工程指示 / 要求簡箋(E.I.)

工程指示編號：EI / 0484 / 19

工程名稱：觀塘裕民坊

工程項目：幕牆 大貨企橫(T2)(26,28/F)(不連層款)

名稱	SD中企(外凹)	制圖	WX	2019.04.10	修改	A
材料	X85548	復核	HH	2019.04.16	日期	2019.05.22
顏色	EC-DG-S332054(3塗)	批准			圖號	SD-MR802

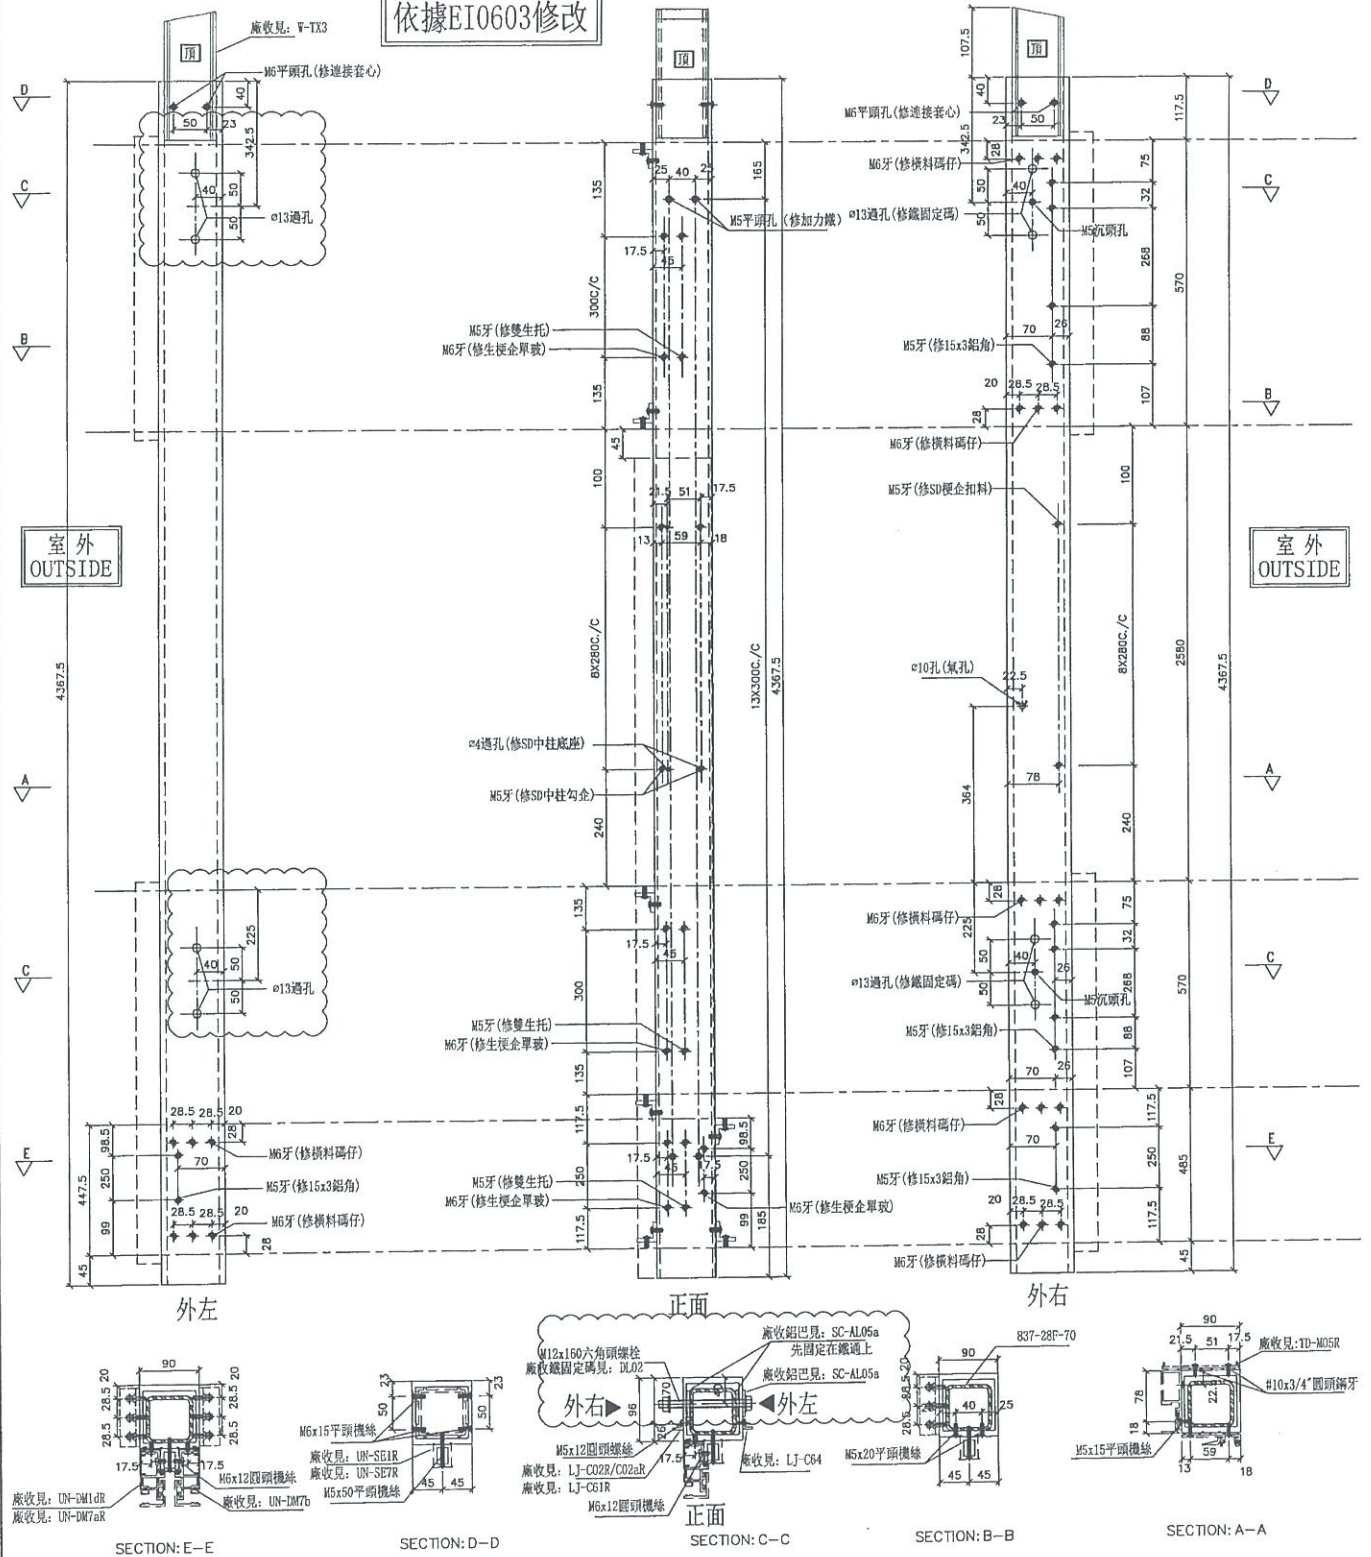
依據EI0603修改

名稱	生梗企	制圖	WX	2019.04.10	修改	A
材料	X85546	復核	HH	2019.04.16	日期	2019.05.22
顏色	EC-DG-S332054 (3塗)	批准			圖號	G-MS813

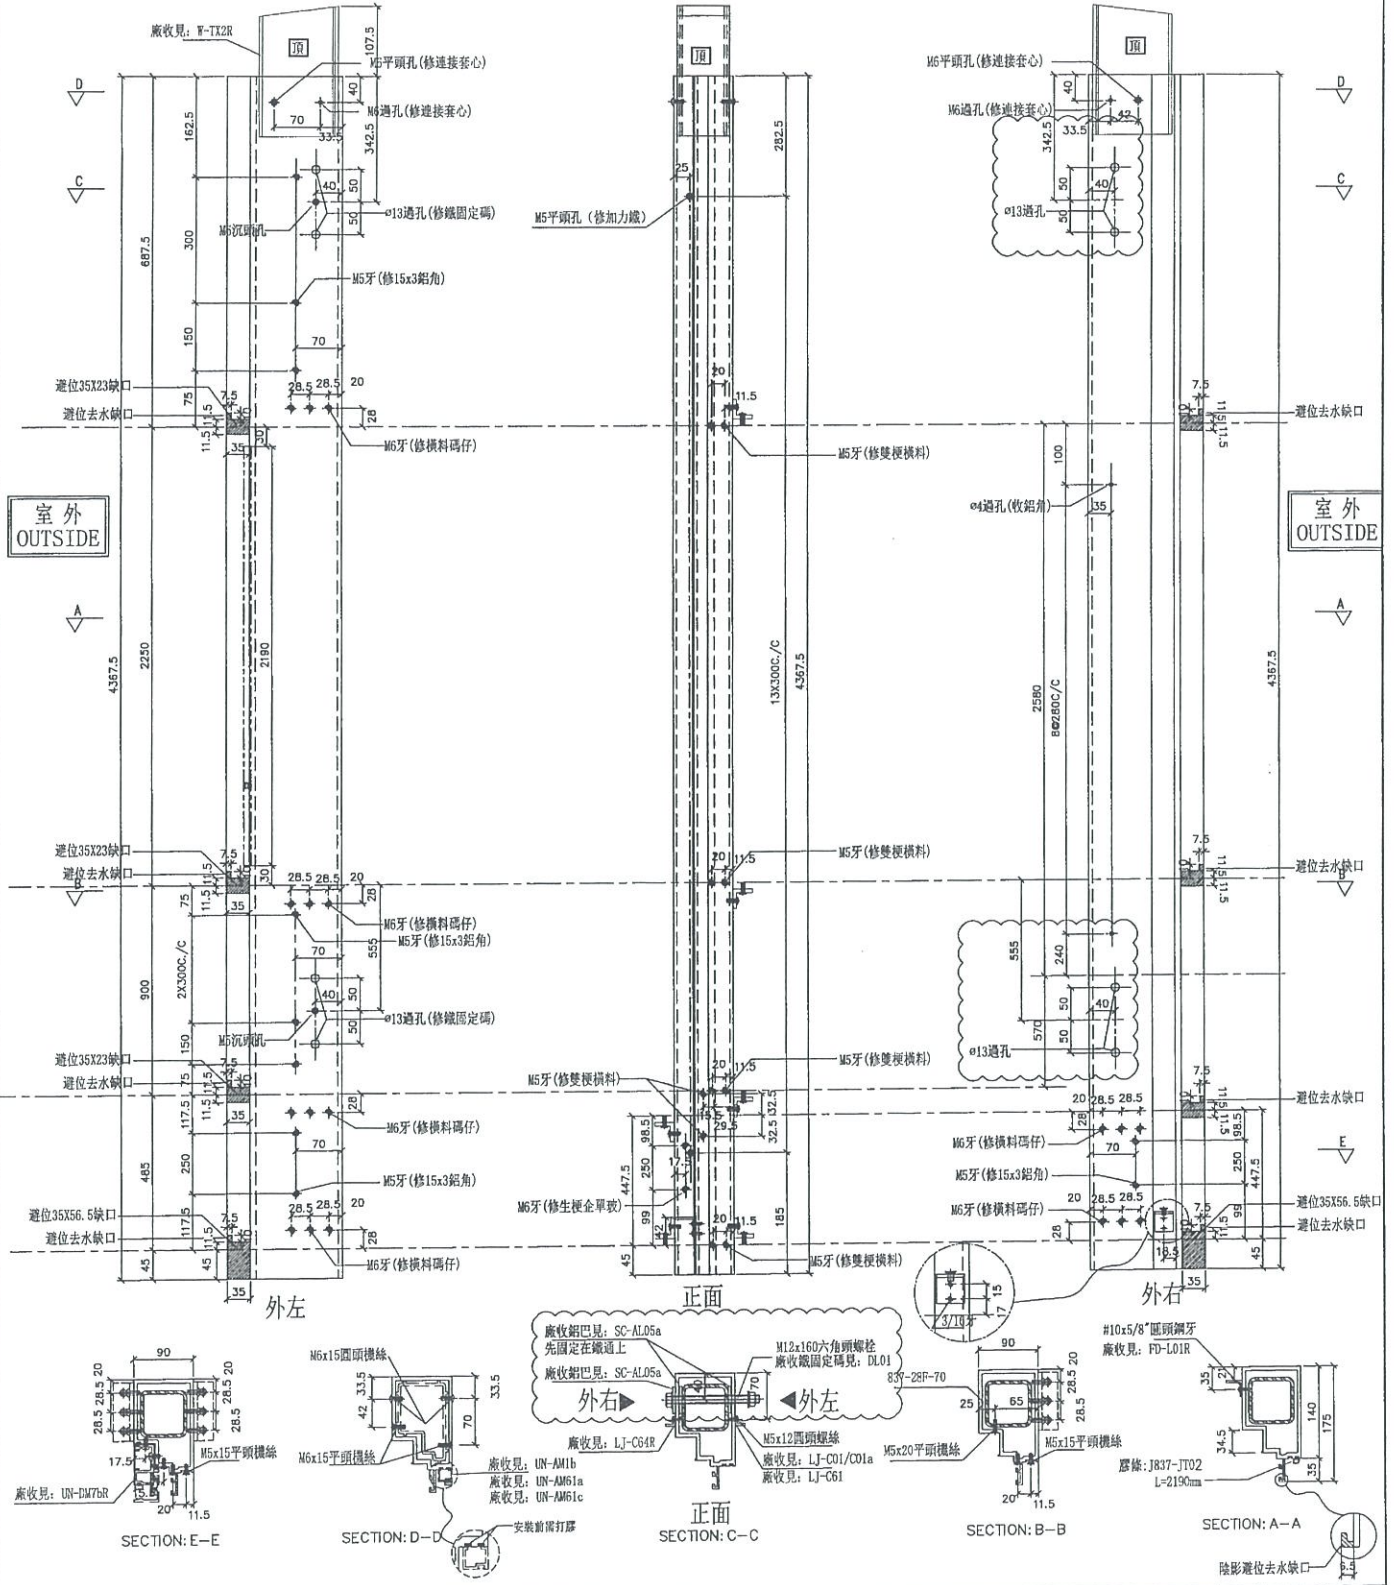
依據EI0603修改

SC-AL05a

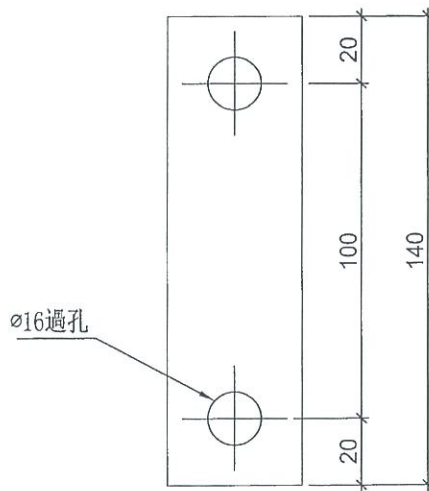
新增

依據EI0603修改
